SERVICE INFO – INA 0054

Визуални разлики

при ремъчен обтегач 533 0086 30

Арт. номер: 533 0086 30

Снимка 1: Модел на INA с два болта M8x35

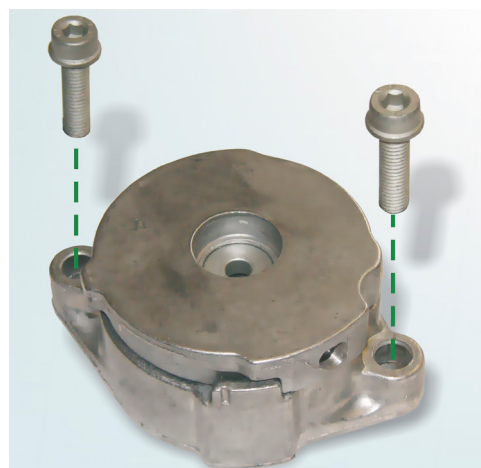
При подмяна на ремъчния обтегач 533 0086 30, може да използвате и двата модела показани на снимките. В момента Schaeffler Automotive Aftermarket предлага модела показан на снимка 1.

По-голямата дебелина на фланеца за захващане на ремъчния обтегач 533 0086 30 (Снимка 1) налага използването на болтове M8x35 в комплекта на Schaeffler Automotive Aftermarket.

И двете версии отговарят на техническите изисквания.
